**Avis délibéré**  
**de la Mission régionale d'autorité environnementale**  
**Provence-Alpes-Côte d'Azur**

**sur la déclaration de projet emportant mise en compatibilité du  
PLU de Saint-Trinit (84) liée à l'implantation d'un parc  
photovoltaïque**

**N° MRAe  
2024APACA29/3734**

Avis du 11 juillet 2024 sur la déclaration de projet emportant mise en compatibilité du PLU de Saint-Trinit (84) liée à l'implantation d'un parc photovoltaïque

Figure 3: Zonage du PLU avant et après la mise en compatibilité (source : notice de présentation)

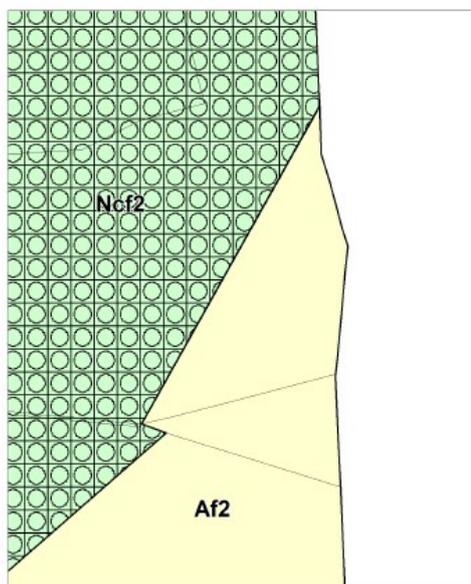
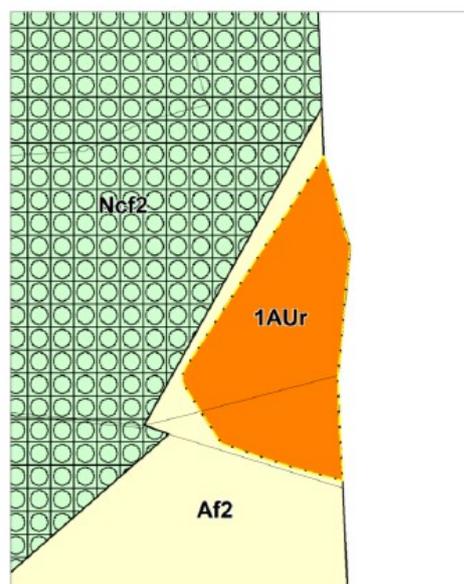
La MRAe s'étonne cependant du choix du zonage du secteur destiné à recevoir le parc photovoltaïque, classé en zone à urbaniser (1AU) par la mise en compatibilité du PLU, objet du présent avis. En effet, une zone AU s'applique à des secteurs bénéficiant d'un niveau d'équipements permettant une ouverture à l'urbanisation et l'accueil de constructions. Or, le site destiné à accueillir le parc photovoltaïque ne répond pas à ces caractéristiques. Étant compris en zone agricole du PLU, il nécessiterait plutôt la création d'un sous-secteur de la zone agricole dédié au projet de parc photovoltaïque (Apv) avec un règlement associé encadrant l'aménagement du futur parc.

**La MRAe recommande d'expliquer le classement du secteur destiné à recevoir le parc photovoltaïque en zone à urbaniser en lieu et place de la création d'un sous-secteur de la zone agricole dédié au projet de parc photovoltaïque.**
